## Technische Änderungen zum Push Pull Power Steckverbinder

2465440000    IE-PS-VAPM-5P-2.5

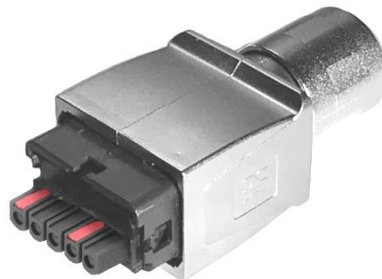
Es wurde von einer gedrehten Hutmutter auf eine Zinkdruckgußmutter umgestellt. Funktion und Montage sind nicht verändert worden.
